a	Planänderung durch neuen Standort	03.11.2023	ml
	Planerstellung	30.11.2018	ml
Index	Änderung	Datum	Name

Lageskizze			
Zg.-Nr.	Planungsphase	Plangenehmigung	
Dateiname	Projekt	U-Bhf Deutsche Oper (Obi) barrierefreier Ausbau Einbau Aufzüge und Blindenleitsystem	
Maßstab:	Bauteil	Aufzüge Schnitte / Ansichten	
Blattgröße DIN A2 420x594mm	Bauwerksnr.	Bahnhof Deutsche Oper (Obi)	Linie: U2 Strecke: MAE
Projekt-Nr. A27173	A 30		
Bauwerksb. 130-03

Längsschnitt A M 1:100

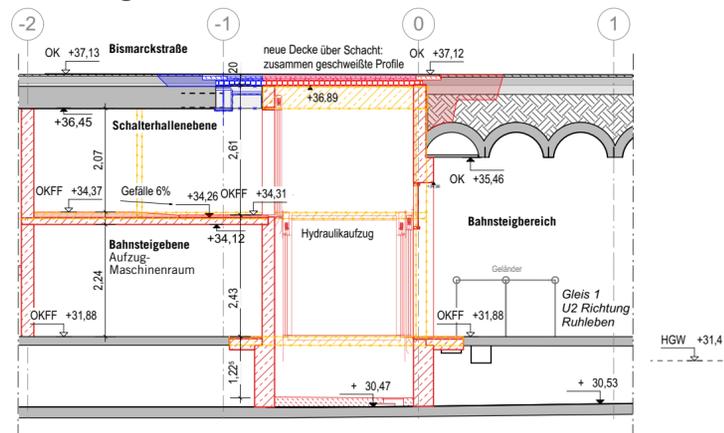
Aufzug A1 entfällt als Vorzugsvariante
